Oggetto: opposizione al progetto geotermico "Guardistallo", con perforazione di due pozzi esplorativi a oltre 3.500 metri di profondità, in area agricola e ad alta presenza di strutture agrituristiche di qualità, detta "Casino di Terra" in Comune di Montecatini Val di Cecina, al confine con il Comune di Guardistallo.

Premessa

Figura 2.3.8a *Inquadramento della viabilità di accesso alla Postazione GU_1*

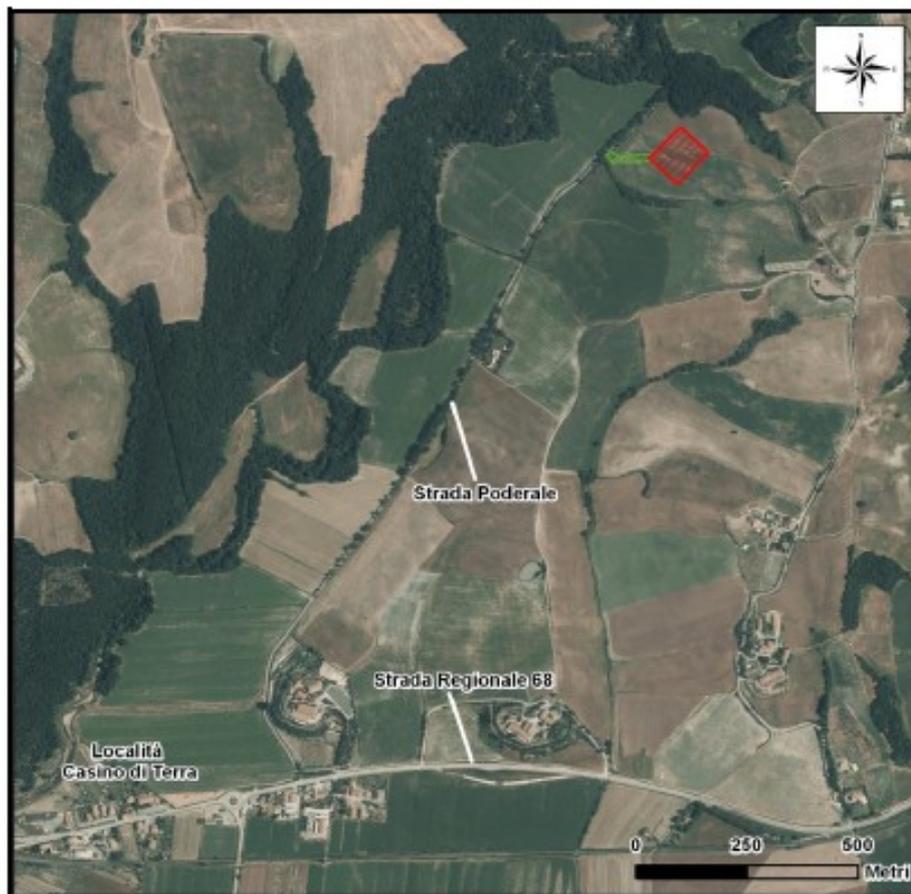
Pagina 28 di 63 del documento “Risposte alle richieste di integrazioni”: in alto a destra il punto dove verrebbero effettuate le due perforazioni. Poco oltre questo punto si estende la vasta fattoria del Mocaio, che svolge anche il servizio di agriturismo.

- 8- **Traffico su strada podereale:** *"Per la stima dell'interferenza dei mezzi di trasporto sulla viabilità esistente occorre distinguere le seguenti fasi di lavoro. Per la prima fase di costruzione della postazione, della durata totale di circa 75 giorni si stimano: circa 170 carichi con autocarro da 30 ton per il trasporto di ghiaia per la realizzazione della massicciata e ulteriori 10 autocarri per il trasporto del materiale inerte per il consolidamento delle*

Pertanto non si prevedono adeguamenti delle strade esistenti” (pag. 29 di 63) Quindi si prevedono ben 323 passaggi di andata (e altrettanti di ritorno) di grossi camion, più i mezzi leggeri. Questo traffico va raddoppiato quando si procedesse a costruire la seconda piazzola di perforazione proposta, a circa 1 km dalla prima. Non è indicato nel progetto in quale discarica sarebbero destinati i fanghi di trivellazione e con quale percorrenza sulla viabilità ordinaria. E' evidente l'impatto in termini di polveri sottili, di ossidi di zolfo e di azoto, nonché di rumore di tale movimento di mezzi sulla viabilità poderale e ordinaria.
